COMMUNE DE MAXEVILLE

**PROJET D'EXTENSION DU CIMETIERE DE LA COMMUNE DE
MAXEVILLE**

RAPPORT ENQUETE PUBLIQUE

Figure 1 – Détail des surfaces du projet - Ville de MAXEVILLE - 06/2024

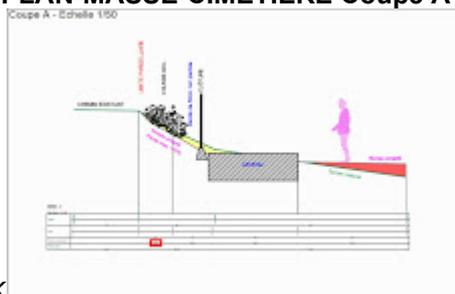
La Notice de présentation indique une clôture Ouest en lames d'aluminium thermo laquées RAL 7016 gris anthracite (pages 33 & 34) et un Plan des surfaces (page 63).

A0 PLAN-MASSE-CIMETIERE Coupe A - Clôture Ouest.jpg

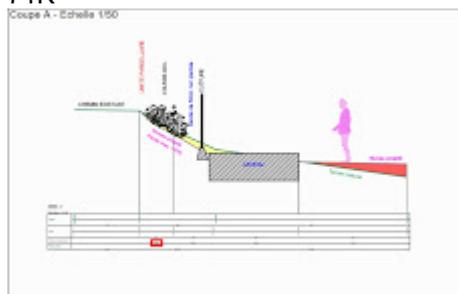
Le PLAN-MASSE-CIMETIERE annexé à la notice indique son voisinage avec 17 caveaux (14+3) et une COUPE A échelle 1/50 de son implantation au pied d'un talus d'une pente à 70% environ.

1. Le plan de Coupe A ne montre **pas de collecte des eaux pluviales de ruissellement au pied du talus et de la clôture** alors des caveaux funéraires sont voisins.

R : Le maître d'œuvre nous précise que, hormis les tombes, l'ensemble du terrain sera drainant. Il y a également des rigoles à différents endroits pour canaliser l'eau vers les arbres (zones abaissées) et enfin il y a une noue tout en aval pour canaliser l'eau restante vers un ouvrage d'infiltration en profondeur. Cf. plan

Clôture pour la limite Ouest, prévue en lames aluminium thermolaqué.

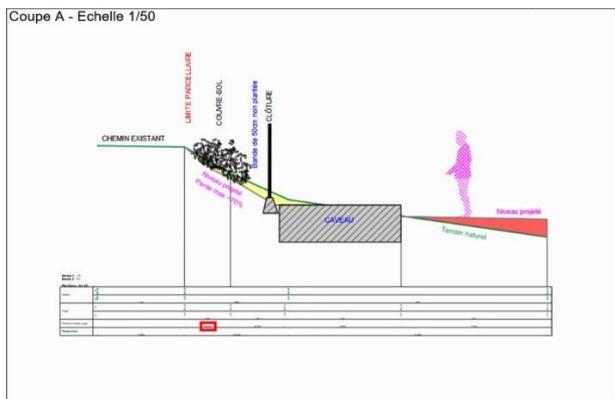
- d. A défaut d'un mur enduit similaire aux autres murs, il existe aujourd'hui des murs en plaques de béton décoratives (« palplanches ») imitant la pierre (*photos jointes*), plus robustes, dont le coût et la mise en œuvre sont comparables aux clôtures en lames d'aluminium, tout en étant moins sujettes au vol.

- a. L'entourage du cimetière a vocation à **durer** plusieurs décennies, alors que la laque RAL 7016 des lames d'aluminium a une **durée limitée** (très salissant + décoloration ; résistance à la grêle ; résistance aux chocs)*
- b L'emplacement **très isolé** de la clôture fait craindre la **risque de vol** de cette clôture démontable*
- c. **Esthétiquement**, le RAL 7016 **dénote** par rapport aux autres murs entourant les cimetières.*
- d. A défaut d'un mur enduit similaire aux autres murs, il existe aujourd'hui des murs en plaques de béton décoratives (« palplanches ») imitant la pierre (photos jointes), plus robustes, dont le coût et la mise en œuvre sont comparables aux clôtures en lames d'aluminium, tout en étant moins sujettes au vol.*
